COMITÉ DE DÉMOLITION

À jour le 26 juillet 2021

6800, boulevard Décarie - # 3002598274

Étude d'une demande pour autoriser la démolition d'un bâtiment commercial de 2 étages et étudier le projet de remplacement préliminaire dégagé du sol, un bâtiment d'habitation de 6 étages avec un rdcc commercial - 6800 boulevard Décarie

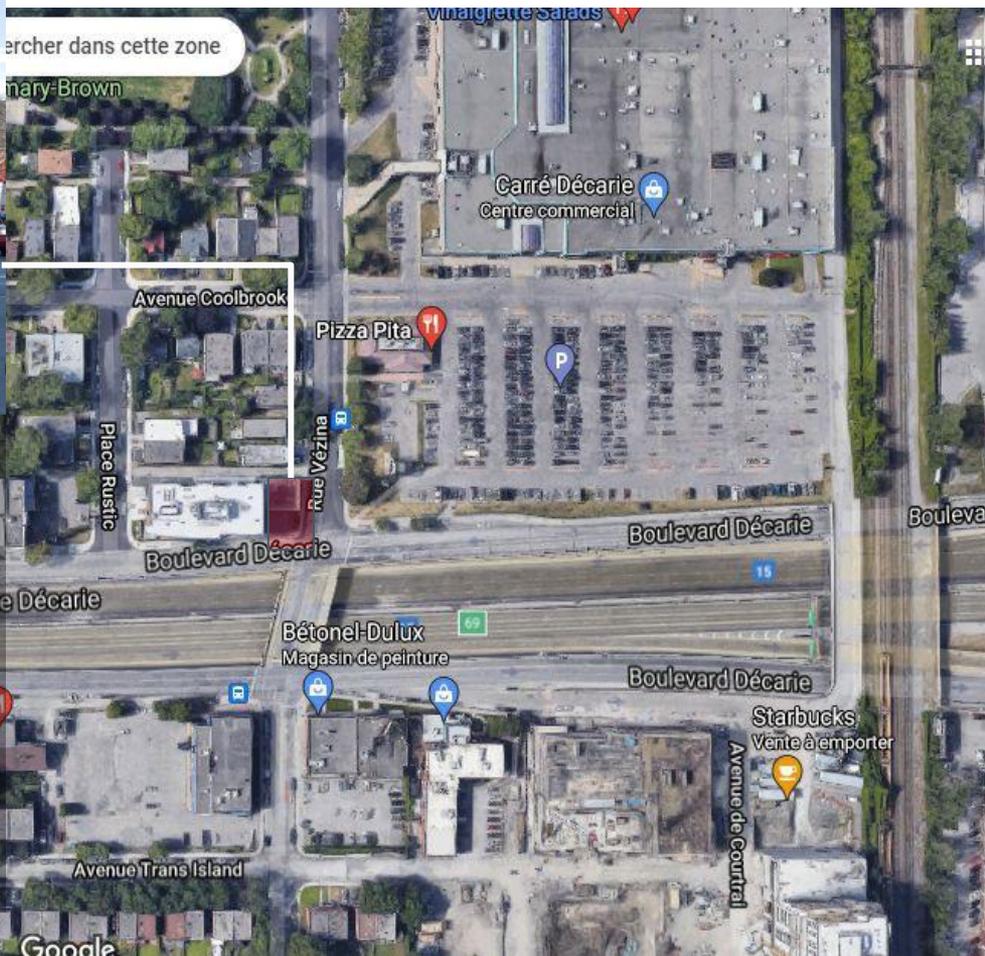
Les membres du comité se questionnent sur les matériaux et les couleurs proposées par le requérant et s'inquiètent de la cohérence de l'architecture du bâtiment proposé avec les autres bâtiments qui forment la tête d'îlot sur Décarie.

La couleur blanche proposée comme revêtement extérieur ne fait pas l'unanimité au sein des membres du comité. Certains aiment l'idée d'une couleur plus pâle qui amène un certain contraste avec les bâtiments voisins et qui sera beaucoup plus chaleureuse dans la réalité que sur les dessins. D'autres croient plutôt que cette couleur n'est pas l'idéal pour un bâtiment faisant face au boulevard Décarie puisque la saleté s'y logera plus facilement et sera plus apparente.

Aux yeux de plusieurs membres du comité, le verdissement est déficient dans le projet proposé. Un verdissement partiel du toit viendra compenser ce manquement et cet aspect sera étudié lors du prochain comité de démolition.

Les membres ne sont pas confortables avec l'implantation du bâtiment proposé qui n'est pas aligné avec le bâtiment voisin du côté de la ruelle. Ils proposent que le projet soit modifié pour rendre plus cohérent l'ensemble.

Le comité souhaite que le bâtiment soit aligné du côté de la ruelle avec le bâtiment voisin.

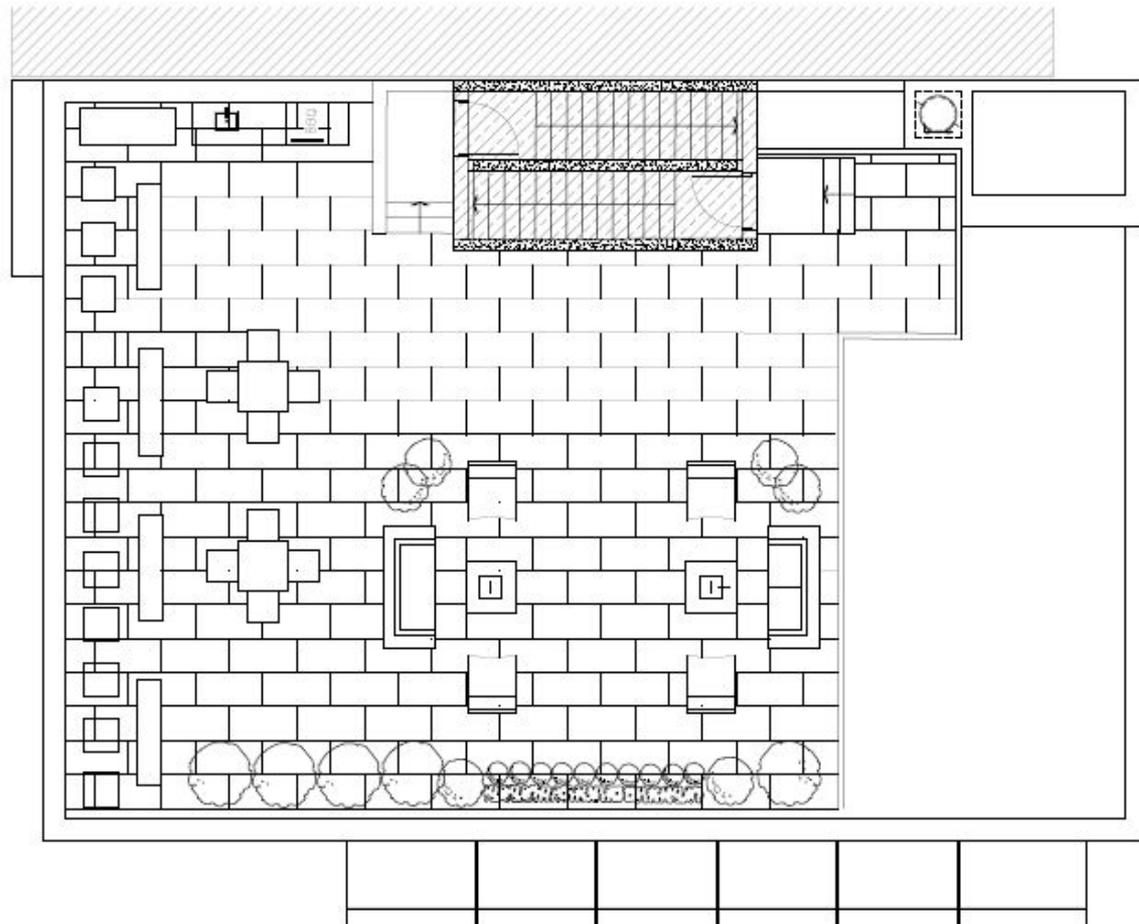
Taux d'implantation proposé = 84%

Doit prévoir au moins 15% de la superficie du terrain pour la végétation sur le toit (±48 m.c.)

Article 386.2

Lors de la construction ou de l'agrandissement d'un bâtiment, **au moins 15 % de la superficie du terrain doit être plantée d'éléments végétaux en pleine terre** tels que plantes couvre-sol, arbustes ou arbres avant la fin de la période de validité du permis de construction.

Pour un terrain où le taux d'implantation maximum autorisé est de 84 % ou plus, l'obligation de plantation visée au premier alinéa doit être réalisée sur le toit du bâtiment.

ÉLÉVATION EST (Boulevard Décarie)

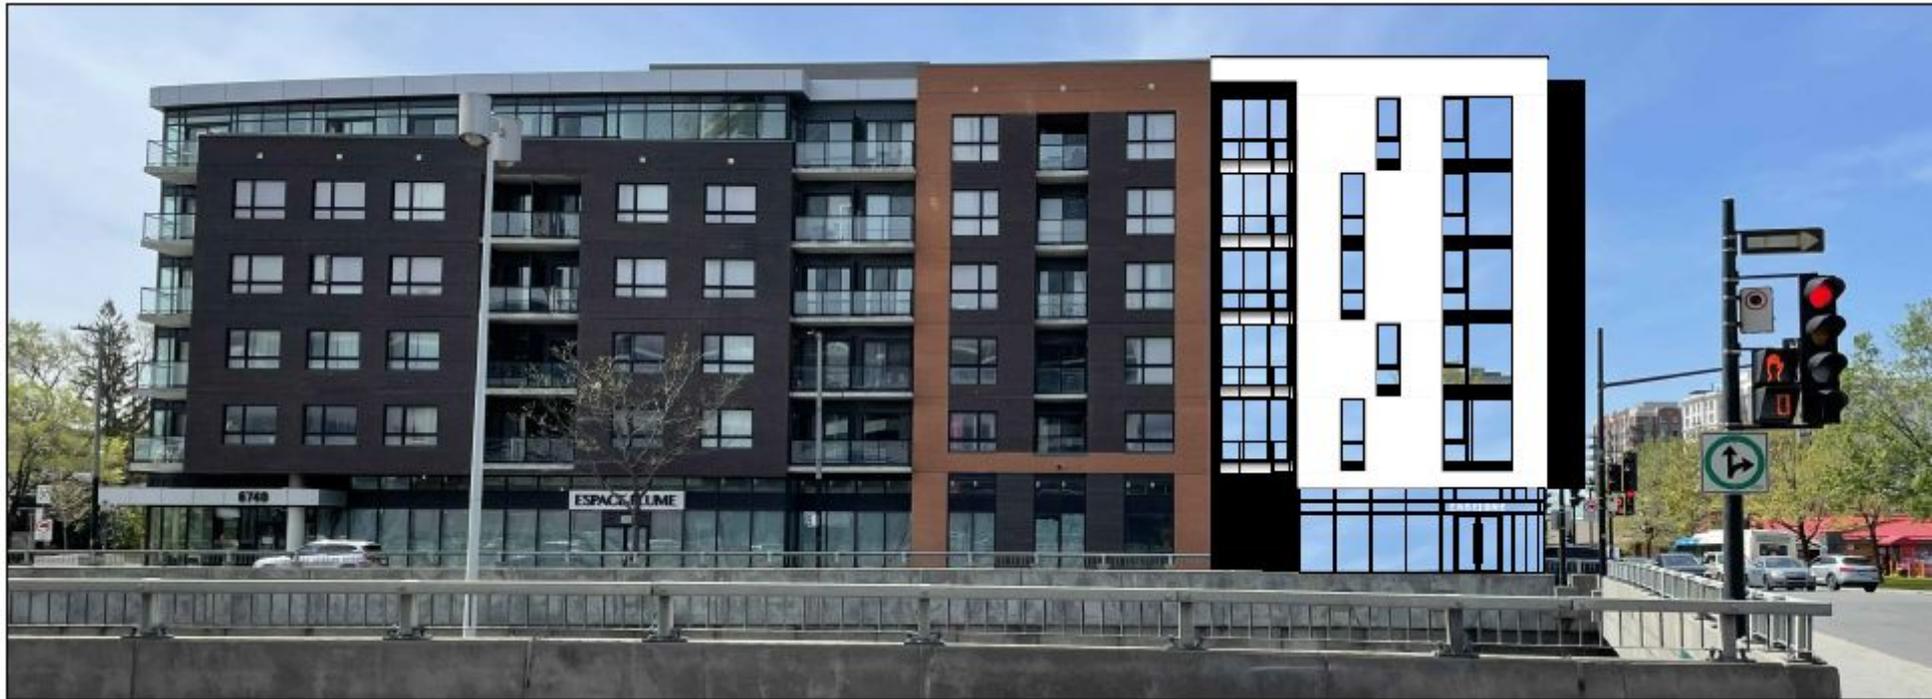
Article 159

L'entrée principale d'un établissement commercial adjacent à plus d'une façade occupant le rez-de-chaussée ou le sous-sol d'un bâtiment de coin **ne doit pas être située d'un côté d'un tronçon d'une voie publique où l'on retrouve une zone dans laquelle seule est autorisée une catégorie d'usages de la famille *habitation***, sauf si cette entrée est située à l'angle des façades.

Mesures de mitigation

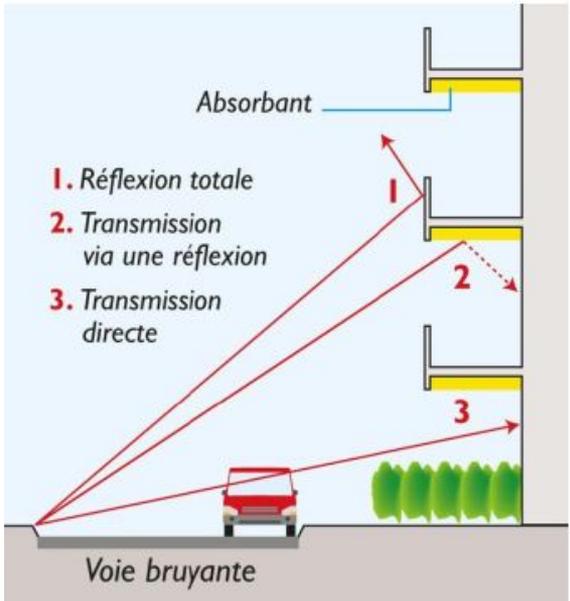
Il importe de considérer que le résultat sonore intérieur n'est pas que relié à la fenestration : si le reste de l'enveloppe extérieure n'est pas suffisamment performante, il est possible que le niveau sonore intérieur excède la limite de 40 dBA recherchée. Il est attendu que les parois extérieures non fenêtrées apportent un indice d'insonorisation égal ou supérieur à STC 55.

Finalement, il ne sera pas possible de respecter le critère sonore intérieur en situation de fenêtres ouvertes. C'est pourquoi, il est recommandé de prévoir une climatisation de type split (non mural pour conserver l'étanchéité de l'enveloppe extérieure du bâtiment) afin d'assurer un contrôle de la température intérieure malgré la fermeture de fenêtres.

Pour les espaces en hauteur (balcons), le niveau sonore peut être apporté à des valeurs s'approchant de 55 dBA à l'aide d'un garde-corps de verre hermétique (sans espaces ou ouvertures sous celui-ci) de 1,2 m de hauteur et l'ajout de matériel absorbant au plafond des balcons (voir figure ci-dessous). Le matériel absorbant choisi devra offrir un indice d'absorption sonore minimum de NRC 0.90.
